CCR-VIA -- COMITATO DI COORDINAMENTO REGIONALE PER LA VALUTAZIONE D'IMPATTO AMBIENTALE

Giudizio n° 3295 del 03/12/2020

Oggetto: Progetto modifica sostanziale impianto trattamento rifiuti non pericolosi già autorizzato con rimodulazione dei quantitativi e delle tipologie di rifiuti

Tipo procedimento: Verifica di ottemperanza ai sensi dell'art. 28 del D.Lgs. 152/06

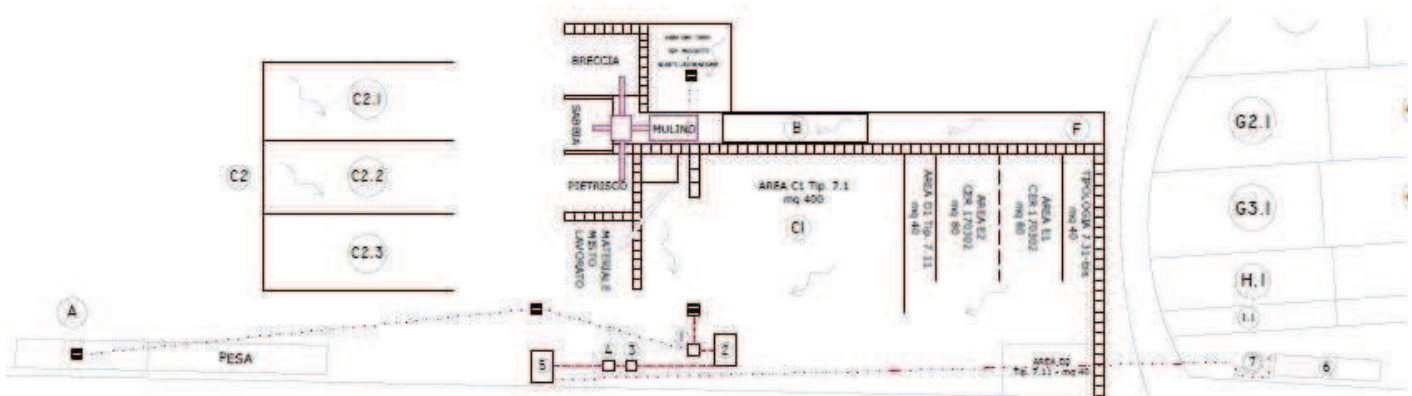
In riferimento alla prescrizione n.4 del G. 3145 “presentare nuova istanza di AUA che comprenda anche il titolo di cui all'art3, comma 1, lettera A del DPR 59/2013” la Ditta dichiara quanto segue:

A seguito di quanto prescritto, si relaziona su nuovo sistema di gestione acque meteoriche che la Ditta intende effettuare. L'area di stoccaggio rifiuti, pavimentata ed impermeabile, disporrà di un sistema di canalizzazione per la raccolta delle acque meteoriche di piazzale che saranno convogliate ad un pozzetto di decantazione interrato in cemento armato avente dimensioni pari a circa 0,8x0,8x0,8 metri in cui avverrà la fase di decantazione/dissabbiatura dei solidi e successivamente ad una vasca, interrata ed in acciaio, di raccolta acque di piazzale della capienza di 10 mc circa (n. 2 planimetria) l'area impermeabilizzata per lo stoccaggio dei rifiuti inerti non pericolosi, risulterà avere un'estensione pari a circa 2.400 mq.

La Ditta, per una maggiore tutela e salvaguardia dell'ambiente, ed al fine del riutilizzo delle acque meteoriche prodotte con il fine dell'abbattimento delle eventuali polveri prodotte dall'attività di gestione rifiuti (transito mezzi, deposito rifiuti in ingresso, lavorazione rifiuti inerti, deposito MPS prodotte), intende effettuare il trattamento di tali acque in continuo, comprendendo di conseguenza anche le acque di seconda pioggia prodotte. L'area di stoccaggio rifiuti risulterà essere opportunamente livellata per la raccolta delle acque meteoriche come indicato in planimetria. Le acque accumulate nella vasca di raccolta acque di piazzale (n. 2 planimetria), terminata la fase di decantazione/dissabbiatura (effettuata in vasca n. 1), tramite pompa verranno riversate in continuo nel disoleatore posto su area esterna, in cemento armato dalle dimensioni pari a circa 1,50x1,50x2,20 metri, con filtro a coalescenza per l'eliminazione degli oli e delle benzine (n. 3 planimetria). A seguito di quest'ultima fase, i reflui depurati saranno convogliati primariamente ad una vasca esterna finale di raccolta acque meteoriche (in PVC) avente capienza pari a circa 10 mc (n. 5 planimetria) e successivamente, se necessario, una volta raggiunto il livello massimo disponibile, ad un'ulteriore vasca di raccolta avente capienza pari a circa 30 mc (n. 6 planimetria). Tali reflui saranno utilizzati, come sopra specificato, per l'irrigazione del piazzale e l'abbattimento delle eventuali polveri formatesi dall'attività gestione rifiuti in ingresso, previo passaggio per il pozzetto di campionamento, in cemento armato dalle dimensioni pari a circa 0,8x0,8x0,8 metri (n. 4 planimetria), posto a valle del disoleatore stesso. La vasca n. 6 in planimetria risulterà avere forma cilindrica ed essere costituita da materiale in acciaio. La circonferenza

base avrà un diametro pari a circa 2 metri, mentre la lunghezza della vasca sarà pari a circa 10 metri. Di conseguenza la capacità totale di accumulo (circa 40 mc, vasche n. 5 e 6) delle acque di piazzale da riutilizzare per l'abbattimento delle polveri risulterà essere adeguata alle esigenze della Ditta. Considerando una piovosità media annua nel territorio del Comune di Teramo (Comune limitrofo al Comune di Basciano) pari a circa 780 mm (dato ottenuto dallo studio redatto da "Servizio Presidi Tecnici di supporto al Settore Agricolo - DPD023_Ufficio Coordinamento servizi vivaistici e agrimeteo - Scerni (CH)" avente titolo "Valori medi climatici dal 1951 al 2000 nella Regione Abruzzo", Giugno 2017), e considerando che il piazzale pavimentato ed impermeabilizzato ha un'estensione pari a circa 2.400 mq, il volume annuo di accumulo risulterà pari a circa 1.872 mc. Considerando 250 giorni lavorativi, mediamente il carico idrico disponibile per l'abbattimento delle polveri, sarà pari a circa 7,488 mc giornalieri. Di conseguenza, tali vasche (n. 5-6) avranno una capacità tale da poter accogliere ampiamente tutte le acque meteoriche provenienti dall'area di messa in riserva dei rifiuti. In caso di eventi meteorici eccezionali, se le vasche 5 e 6 non dovessero essere sufficienti ad accogliere tutte le acque meteoriche prodotte, l'eccesso prodotto sarà convogliato all'interno di pozzetto disperdente (previa comunicazione agli Organi competenti ai sensi dell'art. 15 L.R. 31/2010) che risulterà essere in cemento armato prefabbricato con una superficie pari a 2,2x2,2 metri circa ed una profondità pari a 5 metri circa. Si ritiene tuttavia che tali acque siano coerenti con l'utilizzo descritto e che non possano contenere in alcun modo le sostanze pericolose indicate al punto 2.1 dell'Allegato 5 alla Parte Terza del D.Lgs. 152/2006 e s.m.i. o comunque le sostanze pericolose di cui all'at. 74, comma 2, lett. ee), del D.Lgs. 152/2006 e s.m.i.. I rifiuti stoccati sul piazzale risulteranno essere esclusivamente a carattere inerti non pericoloso (Tip. 7.1, 7.11, 7.31-bis DM 05/02/98 e s.m.i.; CER 17.03.02 DM 69/2018). Tale assenza sarà dimostrata mediante appositi campionamenti delle acque meteoriche prodotte. Si ritiene trattasi di acque meteoriche, non industriali, che secondo quanto descritto possano assolvere alle funzioni indicate. Infine va specificato che il sito non è servito da pubblica fognatura e nelle vicinanze non sono presenti corpi idrici superficiali dove poter convogliare, eventualmente, le acque meteoriche in eccesso. Il Fiume Vomano risulta essere posto ad una distanza pari a circa 330 metri. Fig. 1. Distanza sito, evidenziato in rosso, da Fiume Vomano su Carta IGM. Risulta evidente l'impossibilità tecnica e/o l'eccessiva onerosità, a fronte dei benefici ambientali conseguibili, a recapitare in corpi idrici superficiali tali scarichi. Di conseguenza, quando sarà richiesta la variante sostanziale dell'A.U.A. n. 409 del 08/10/2015, non verrà inserito il titolo di cui all'art. 3, comma 1, lett. a) del D.P.R. 59/2013.

Relativamente alle prescrizioni n. 3, 4 e 6, la Ditta dovrà adempiere compiutamente a quanto disposto dal Giudizio n. 3145 del 23/01/2020 entro il termine massimo di mesi 6.

REGIONE ABRUZZO COMUNE DI BASCIANO (TE)
VERIFICA DI ASSOGGETTABILITA' A V.I.A. ART. 19 DEL D. LGS. 152/2006 E SMI PROGETTO MODIFICA SOSTANZIALE IMPIANTO GESTIONE RIFIUTI NON PERICOLOSI
DITTA: ITALTER DI SCIPIONE NINO
TECNICO:
LAYOUT IMPIANTO
AREE IMPERMEABILIZZATE
Data: 15/10/2019
Scala: 1:100

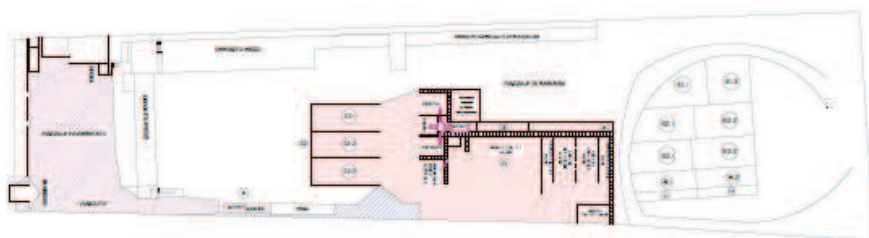
In riferimento alla prescrizione n.5 del G. 3145 *“ampliare le aree impermeabilizzate dell'impianto dove si svolgono attività di gestione rifiuti e adeguare il sistema di raccolta e trattamento delle acque di prima pioggia e meteoriche di dilavamento”*, la Ditta ha trasmesso in Allegato 3 la planimetria riportante le aree pavimentate ed impermeabilizzate aggiornate relative all'area gestione rifiuti (Part. 1048) ed all'area di accesso all'impianto (Part. 1049) che viene utilizzata esclusivamente per altre pertinenze aziendali (area uffici, parcheggi, deposito mezzi, ecc, e l'Allegato 4 *“Planimetria aggiornata riportante il percorso automezzi in ingresso/uscita dall'impianto”*. Inoltre la Ditta dichiara che *“Il sistema di raccolta e trattamento acque meteoriche di piazzale si ritiene risulti essere adeguato”*

Relativamente alla prescrizione n. 5, il Comitato ritiene che la Ditta abbia ottemperato.
